新竹縣第 521 次都市設計審議委員會會議紀錄

(二)案 名:喬立建設竹北市隘興段2-2地號店舖、集合住宅新建工程

(二)案 名:喬立建設竹北市莊敬段 291 地號集合住宅新建工程(容積移

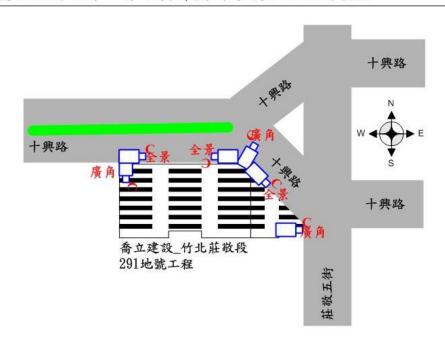
請協調建築公司於社區大樓鄰路部分,增設針對道路及人行道之攝影機,除可維護社區安全外,亦可發揮共同維護社區治安功能。

- (一)如上參考圖建於路口,請於兩側雙向經過 建築物部分,分別設置攝影機,針對車輛 後車牌拍攝;另為強化社區安全,於騎樓 或社區出入口及路口,設置全景或廣角攝 影機。
- (二)道路中央如設有安全島,則於順向經過建 築物處設置車牌攝影機,餘同上。
- (三)攝影機可設於自立桿、號誌桿或路燈桿(須 路權單位同意)
